## 5. 提案書に対する質問書の概要及びこれに対する事業者の回答

「（仮称）吹田円山町開発事業環境影響評価提案書」について、吹田市環境まちづくり影響評価条例第23条第1項の規定に基づき、「提案書に対する質問書」が平成27年11月9日～12月25日の間に4通提出されている。

表5-1(1) 提案書に対する質問書及びこれに対する事業者の回答

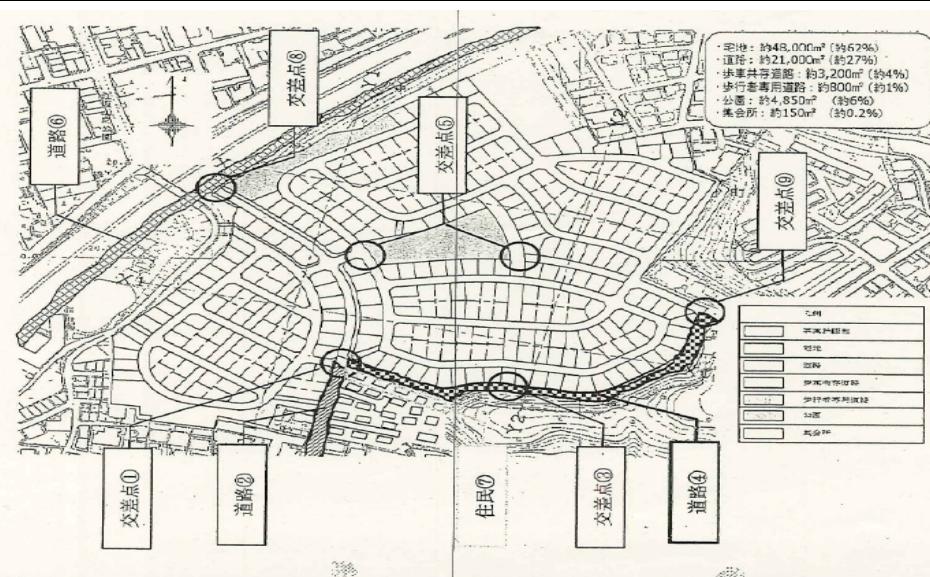
質問書の概要	事業者の回答
3	<p>3 別添地図の①から⑨に関する は、下記のとおり、具体的に検討する よう求めます。</p> <p>(1) 円山町事業地の自然や高低差 は、我々住民（⑦）にとって は、名神からの騒音、粉じんの 緩衝としての機能も有してい た。であるのに、自然を破壊した うえ、土地の高低の低減を行 うことは、あえて、我々の生活 環境の悪化及び破壊並びに資産 価値の低下を否応なく強いるこ とになるので、最低限、下記の 補償を求めます。</p> <p>ア ⑦に隣接する部分は公園にする など 100 メートル以上セット バックさせ、緑化すること。</p> <p>イ 道路④の交通量を増加させない こと（下記第 3 の 3 の(2)を実 現すること。）。</p> <p>ウ 我々住民（⑦）が安全かつ安心 して、通学、通勤等できるよ う、⑦側に歩道（反射板等） を設置すること。</p> <p>エ 道路④を円山町事業計画地内に 移設すること。できないなら、道路④の歩車共存道路化 又は道路④を途中で歩行者専 用にし、車両の通り抜けがで きないようにすること。</p> <p>オ 道路⑥と名神の間に防音壁を設 置すること。</p>	<p>ア) 事業計画地は、第一種低層住居専用地域（一部が第一種中高層住居専用地域）や風致地区の指定を受けておりますので、高さや宅地内での住宅のセットバック等の制限を遵守し計画しますが、100m以上のセットバックは事業計画上難しく、ご理解を頂きたく存じます。</p> <p>イ) ウ) エ) 道路④につきましては、交差点①⑨を計画する ことで、事業計画地内の居住者による通行を抑制するこ とを考えております。また、交差点③は、緊急車両等の 緊急時の車両通行用の交差点として考えております ので、今後、関係部局との協議の中で認めて頂ければ、平 常時は自動車の通行ができない交差点にすることを考 えております。なお、道路④に面する事業計画地内の宅地 から道路④へ、車の直接の出入りはありません。</p> <p>オ) 名神高速道路沿いの防音壁は西日本高速道路株式会社へ 要望をしております。ご意見も踏まえて、継続して要望 して参ります。</p>

質問書の概要	事業者の回答
3	<p>(2) 道路④は、現在は、通勤、通学、散歩、ジョギング等周辺住民が歩行や自転車で利用することが多い。また、道幅が非常に狭いため、下記の措置を取ること。</p> <p>ア 新規住民の車両を流すような道路等（例、交差点③）を設けないこと。新規住民の車両を流さなく済むよう円山町事業計画地内に外周道路を設ける等計画変更すること。</p> <p>イ 新規住民の車両の移動を既存住民の生活道路に極力負担させないこと。たとえば、交差点⑤を繋げ、新規住民の車両の移動を寸断させないようにする、外周道路を円山町事業計画地内に設ける等、敷地的に余裕のある同計画地内で完結させること。</p> <p>ウ 新規住民の円山町事業計画地内への車両の出入りは、①、⑧、⑨に限定すること。③は認めない。</p>	<p>ア) イ) ウ) 交差点③は、緊急車両等の緊急時の車両通行用の交差点として考えておりますので、今後、関係部局との協議の中で認められれば、平常時は自動車の通行ができるない交差点にすることを考えております。</p> <p>交差点③を緊急用とした上で、交差点①⑨を計画することで、事業計画地内の居住者による道路④の通行を抑制することを考えております。</p> <p>また、交差点⑤ですが、南北方向と東西方向の2つの歩車共存道路を繋ぐT字型の交差点となっております。なお、歩車共存道路につきましては、事業計画地の中心に位置し、公園や集会所につながる道路となりますので、今後、関係部局との協議を踏まえ、できる限り歩行者が優先する道路とし、新規住民だけでなく、周辺住民の皆様も散歩等ご利用頂きやすい道路にしたいと考えております。</p>
	<p>(3) 交差点①については北方向、東方向からは下りであり、スピードが出るため、四つ角にしないこと。</p>	環境まちづくり影響評価条例と並行して、開発事業の手続き等に関する条例において、関係部局と技術的な基準を踏まえた協議を進めてまいりますので、これらの手続きの中で安全に配慮した計画とします。
	<p>(4) 道路②については、今でも交通量が多く、死亡事故も発生している。円山町事業が完成すると数十倍の交通量になると思われる。子供たちの通学路でもあるため、歩道の整備、歩車共存道路、車両のスピードが出ないような構造の道路に整備すること。</p>

<p>(5) 道路②の交通量が増えないように、道路⑥の整備を行うこと。新規住民が道路⑥を利用しやすいように道路の拡幅、歩道の整備等を行うこと。</p>	道路②⑥は事業計画地外であるとともに、接道部を除き事業計画地に接していませんので、事業者として整備等を行うことは困難ですが、ご意見につきましては、関係部局にお伝えします。
4	事業計画の土地利用計画図では、円山町35、36、38、41辺りの道路に同じく道路計画がありません。「人にやさしい、安心・安全な住宅地」は本事業地だけの事なのでしょうか？	円山町38南側の道路と事業計画地の間には、第三者の土地が存在しているため、既存の道路との接道はできません。
